女川原子力発電所第2号機 工事計画審査資料	
資料番号	O2-麥2-他-F-24-0001 改6
提出年月日	2023年6月27日

女川原子力発電所第2号機

設計及び工事計画変更認可申請の概要

東北電力株式会社

① 残留熱除去系主要弁(1/5)

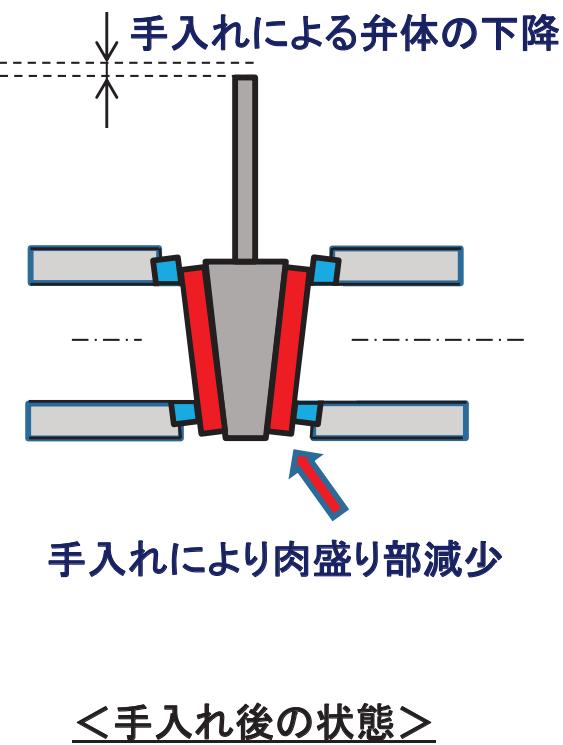
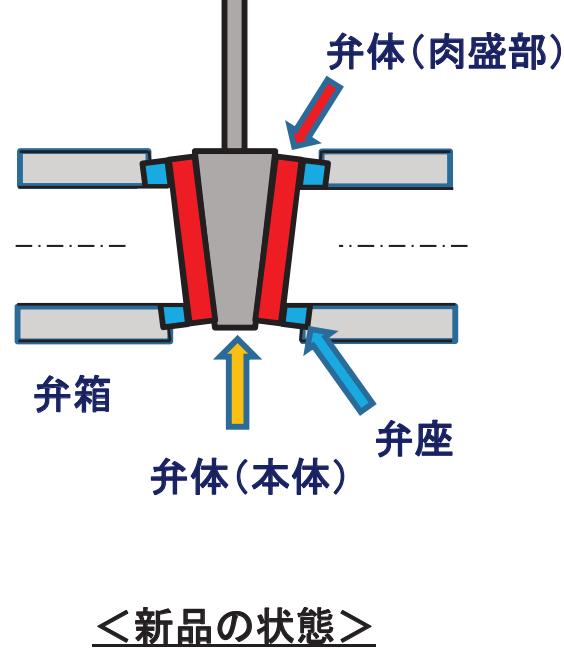
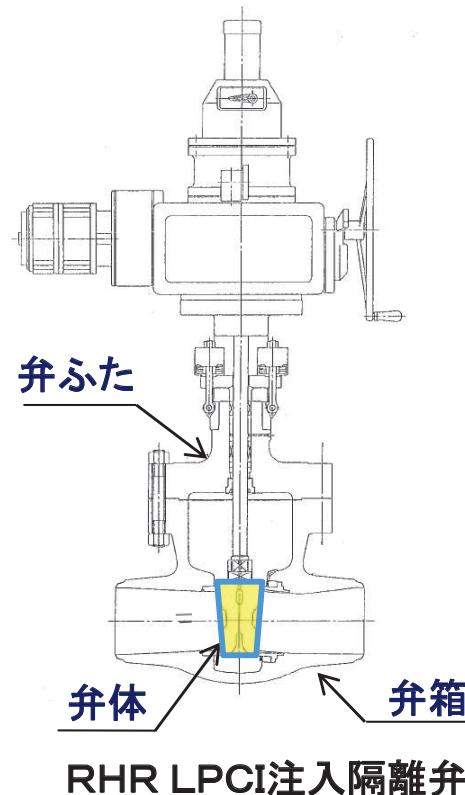
【目的】分解点検において、E11-F004(RHR LPCI注入隔離弁)の弁体の下降を確認したことから、弁体を取り替えるものである。

【必要性】弁体の下降は、これまでの分解点検における弁の手入れに伴い、弁体の厚みが徐々に減少したことに起因しており、現状はシート機能に問題はないが、今後の分解点検時の手入れによりシート機能維持が困難になるおそれがあることから、弁体を取り替える必要がある。

【申請内容】本工事は、当該の弁体を同仕様の弁体に取り替えるものである。材質変更を伴わないことから、要目表の変更はない。

② 原子炉冷却材浄化系主配管(1/8)

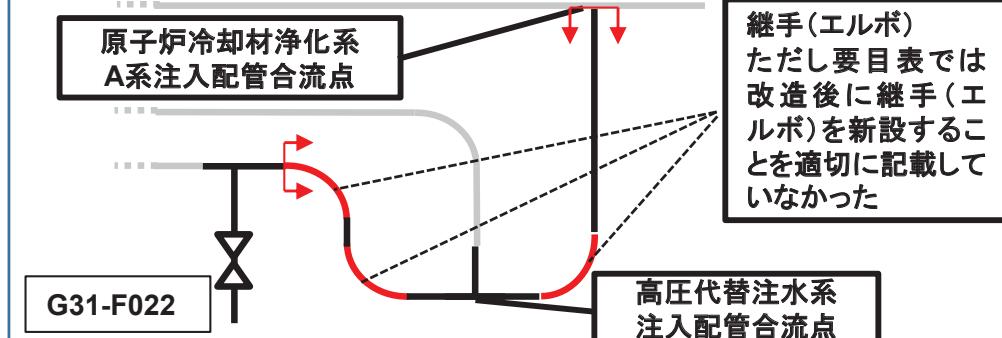
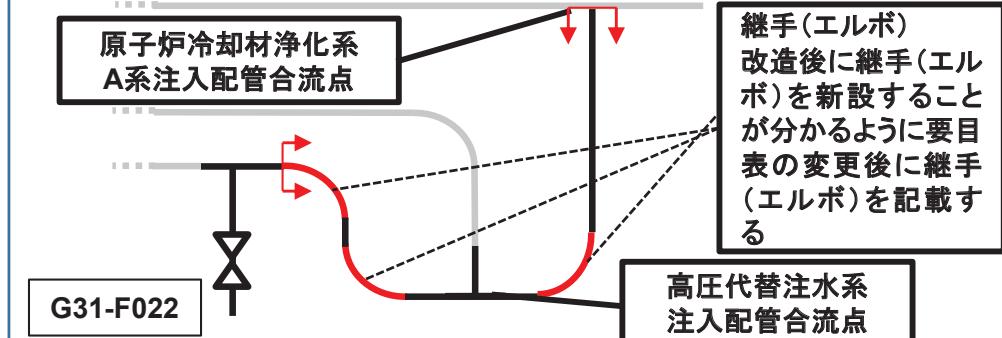
【目的】原子炉冷却材浄化系主配管について、配管の一部を曲げ管から継手(エルボ)に変更することを、要目表に適切に記載していなかったことから、要目表の記載変更を行う。

【必要性】原子炉冷却材浄化系主配管について、2021年12月23日認可の「設計及び工事の計画」の要目表において、原子炉冷却材浄化系配管に高圧代替注水系配管を接続するために継手(エルボ)新設を含むルート変更を実施した。この際、配管の一部を建設時の曲げ管から製作管理が容易な継手(エルボ)に変更したが、要目表の変更後(改造後)に継手(エルボ)を新設することを適切に記載していなかったことから、要目表の記載変更を行う必要がある。

【申請内容】配管の一部を曲げ管から継手(エルボ)に変更する。

非常用ガス処理系主要弁(T46-F001A, B およびT46-F003A, B)

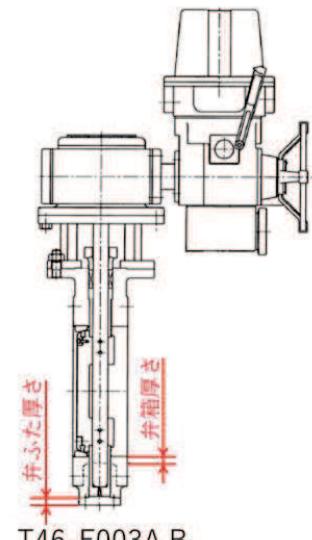
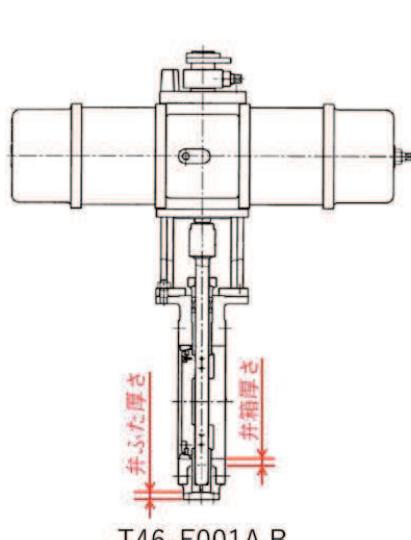
【目的】 非常用ガス処理系主要弁について、他の主要弁と記載の整合を図るため、要目表の弁箱厚さについて、腐食代を考慮した寸法(設計確認値)へ記載を変更する。なお、要目表の弁ふた厚さ及び弁ふた材料並びに基本設計方針の主要設備リストの当該弁に関する機器クラスについて記載を適正化する。

【必要性】 非常用ガス処理系主要弁(T46-F001A, B 及びT46-F003A, B)について、2021年12月23日認可の「設計及び工事の計画」の要目表において、他の主要弁と記載の相違があることから、要目表の弁箱厚さを腐食代を考慮した寸法(設計確認値)へ記載を変更する必要がある。なお、弁ふた厚さ及び弁ふた材料の記載がなかったことから記載を適正化する必要がある。また、当該弁は、クラス2弁として設計されていたが、基本設計方針の主要設備リストの機器クラスにおいて「クラス4」と記載されており「実用発電用原子炉及びその附属施設の技術基準に関する規則」の第二条(定義)においてもクラス2弁として扱うべき弁であることから「クラス2」へ記載を適正化する必要がある。

- ・弁箱厚さの設計確認値について、□から腐食代□を考慮した□に変更する。
- ・弁ふた厚さ、材料について、以下の通り記載を適正化する。
弁ふた厚さ: □
弁ふた材料: S25C
- ・機器クラスについて、以下のとおり記載を適正化する。
機器クラス: クラス2

④ 原子炉格納容器調気系主配管(1/13)

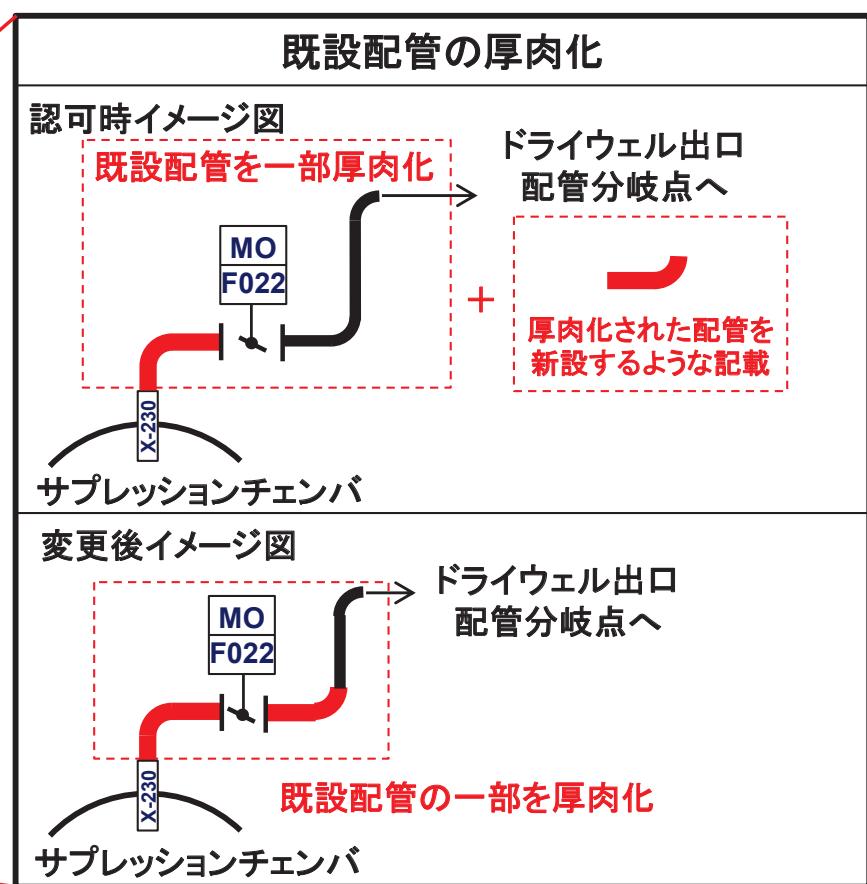
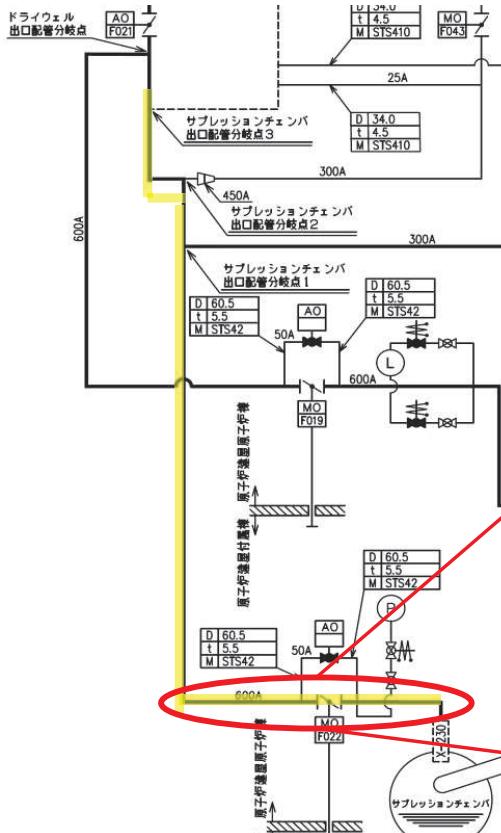
【目的】 原子炉格納容器調気系主配管について、耐震性強化のため原子炉格納容器調気系の既設配管の一部を厚肉化することを、要目表に適切に記載していなかったことから、要目表の記載変更を行う。

【必要性】 原子炉格納容器調気系主配管(原子炉格納容器配管貫通部(X-230)～ドライウェル出口配管分岐点)について、2021年12月23日認可の「設計及び工事の計画」の要目表において、耐震性強化のための既設配管の一部厚肉化を適切に記載していなかったことから、要目表の記載変更を行う必要がある。

【申請内容】 既設配管の一部を耐震性強化のため厚肉化する。

④ 原子炉格納容器調気系主配管(2/13)

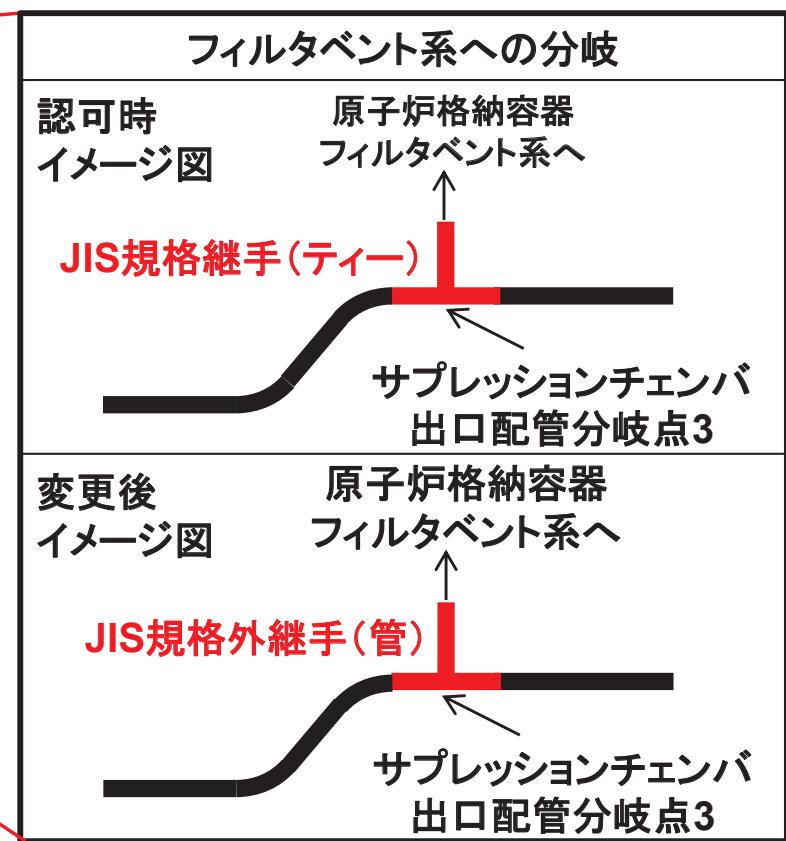
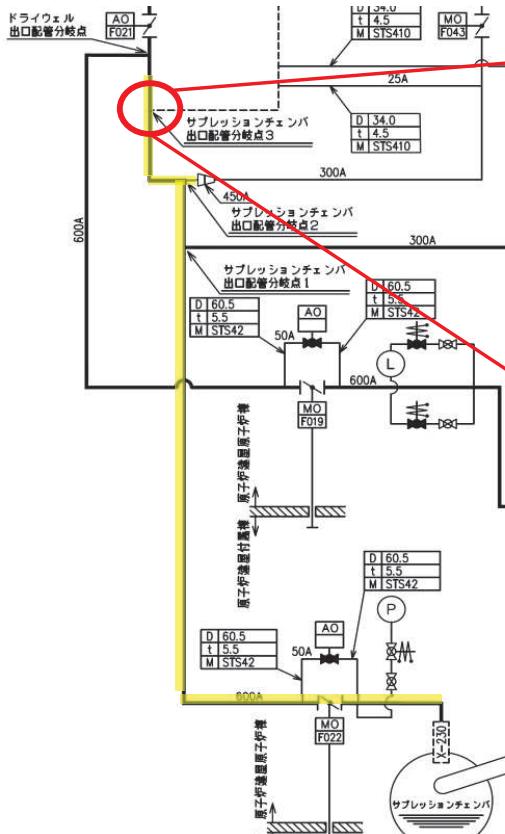
【目的】 原子炉格納容器調気系から原子炉格納容器フィルタベント系への分岐点において、JIS B2312(2001)で規定する寸法に適合しない管継手(以下「JIS規格外管継手」という。)を採用していることを、要目表に適切に記載していなかったことから、要目表の記載変更を行う。

【必要性】 原子炉格納容器調気系の600A 配管から原子炉格納容器フィルタベント系の400A 配管への分岐点において、JIS 規格では600A/600A/400A の径違いの管継手がないことからJIS 規格外管継手を採用しているが、2021年12月23日認可の「設計及び工事の計画」の要目表において、JIS 規格の管継手として記載していたため、要目表の記載変更を行う必要がある。

【申請内容】 原子炉格納容器調気系から原子炉格納容器フィルタベント系への分岐点において、600A から400A への分岐が必要であるが、JIS 規格には当該の径違いの管継手がないことからJIS 規格外管継手を採用する。
